ZMĚNOVÝ LIST Č. 043

Předmět díla:	Rekonstrukce vozovny Slovany Plzeň, Slovanská alej 35	
Objekt:	E - SOD IV - Objekty oprav a údržby tramvají (OUT)	OUT - SO 02/3 SKŘ
Objednatel:	Plzeňské městské dopravní podniky, a.s., IČ: 25220683 Denisovo nábřeží 920/12, 301 00 Plzeň - Východní Předměstí „Společnost Vozovna Slovany“	
Zhotovitel:	Metrostav a.s., IČ: 00014915, Koželužská 2450/4, 180 00 Praha 8 (vedoucí společník) BERGER BOHEMIA a.s., IČ: 45357269, Klatovská 410/167, 321 00 Plzeň (druhý společník) TSS GRADE, a.s. pob. ČR, IČ: 02765055, Pražákova 1008/69, 639 00 Brno (třetí společník)	
TDS:	Sdružení IIS – vozovna Slovany – TDS	
Projektant:	METROPROJEKT Praha a.s.

Akce: Rekonstrukce Vozovny Slovany, Plzeň, Slovanská alej 35

Akce: Rekonstrukce Vozovny Slovany, Plzeň, Slovanská alej 35
Popis: OUT – kotvení koleje W-tram hala myčky

Příloha – schéma jádrových vrtů

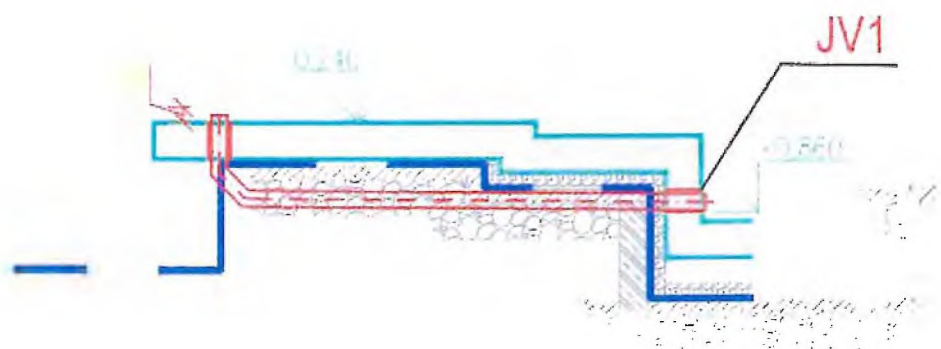
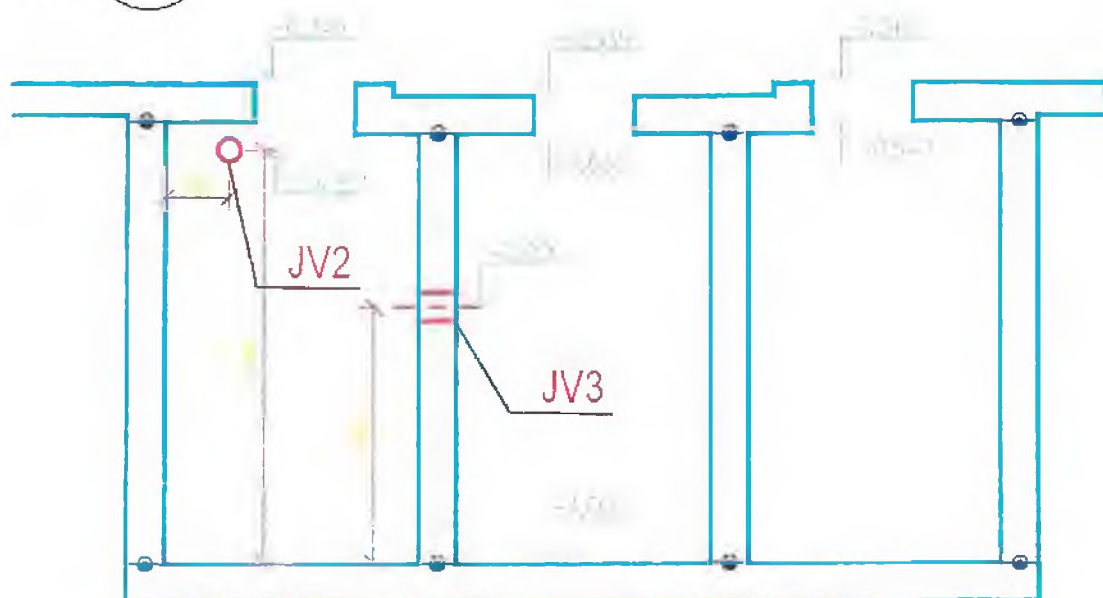
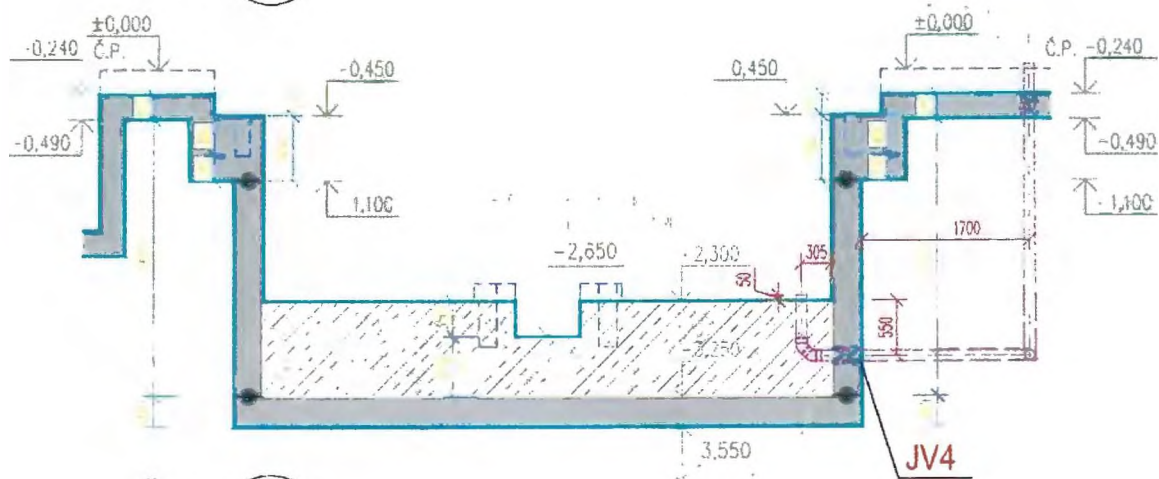
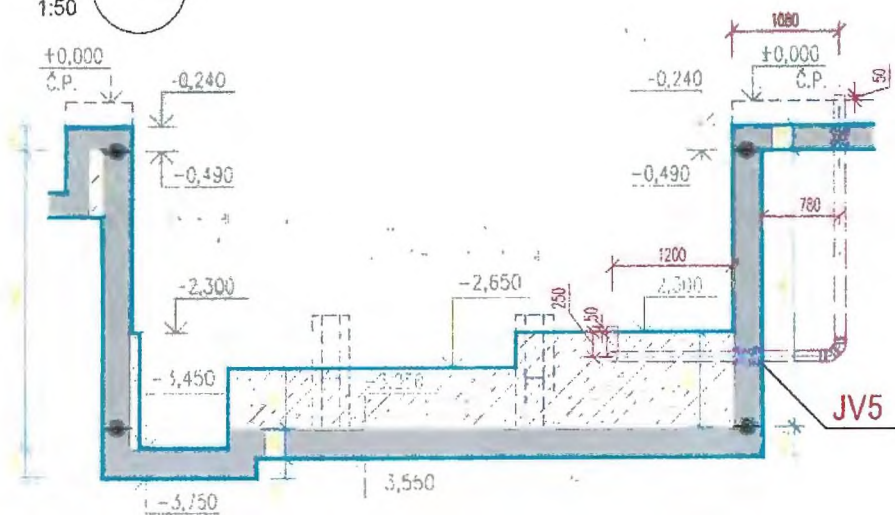
Na základě požadavků technologa ze dne 18.5.2021 na provedení prostupů jádrovým vrtáním u strojních zařízení „ČOV myčky“, resp. „podúrovňového soustruhu“ proveďte takto.

„ČOV myčky“

- JV1

- do žlb. stěny žlabu tl. 250mm, prům.150mm, s.h. vrtu -0,860, osově 1140mm od vnější hrany stěny sedimentační jímky č.2
- KG zasáhne do tl. podkladního betonu, při provádění nutno zajistit min. krytí 20mm h.h. KG betonem

- JV2

- do žlb. stěny tl. 300mm sedimentační-sací jímky č.3, prům.200mm, osa -0,760, od vnitřního líce jímky 500mm

- JV3

- do žlb. stěny tl. 300mm sedimentační jímky č.2/3, prům.250mm, osa -2,000, od vnitřního líce jímky 2000mm (na střed)

- hydroizolace viz pracovní postupy firmy Izofil, spáru mezi KG a žlb utěsnit tak, aby byla ochráněna případně převrtaná armatura žlb.

P6.2a Podlaha v myčce (5-15 kN/m²)

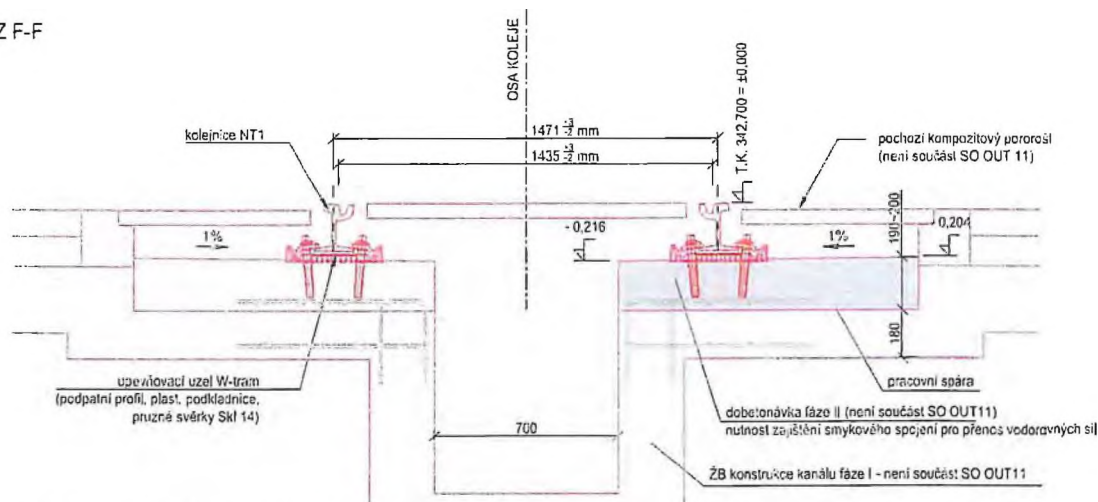
SO OUT 02/1
Kotvení koleje (W-tram) v rozsahu technologie myčky

za koordinace a přispění kolegů Kočího, Mareše, Tomšů, Viktorýna, Bróna, Lauba byly upraveny skladby konstrukcí níže popsaným způsobem, jako finální povrch navržen epoxidový nátěr

- pochozí kompozitový pororošt vč. nosné konstrukce
- vzduchová mezera
- nátěr odolný vůči mycím chemikáliím (epoxidový)
- KT3.a-konstrukce na terénu

- SKLADBA PODLAHY
- ŽB základová deska - betonáž ve 2 etapách viz. DET.19 (dle požad. Stavebně konstrukčního řešení) 365-376 mm
- 1.etapa tl. 180 mm (v rovině), 2.etapa tl. 185-196 mm (ve spádu)
- extrudovaný polystyren XPS ref. TECHNICON CARBON SOLID 500 L (λ=0,034 W/m.K) 100 mm
- geotextilie 300 g.m²
- pás z SBS modifikovaného asfaltu s nosnou vložkou z polyesterového rohu ref. DEHTOCHEMA POLYELAST 4 mm
- pás z SBS modifikovaného asfaltu s nosnou vložkou ze skelné tkaniny ref. DEHTOCHEMA SKLOELAST 4 mm
- penetrační nátěr ref. DEKPRIMER
- podkladní beton (dle požadavku Stavebně konstrukčního řešení) 100 mm
- materiál pro zlepšení podloží (viz. Stavebně konstrukčního řešení) 250 mm
- materiál zpětných zásypů (viz. Stavebně konstrukčního řešení)
- zemní pláš (upravena dle požad. Stavebně konstrukčního řešení)
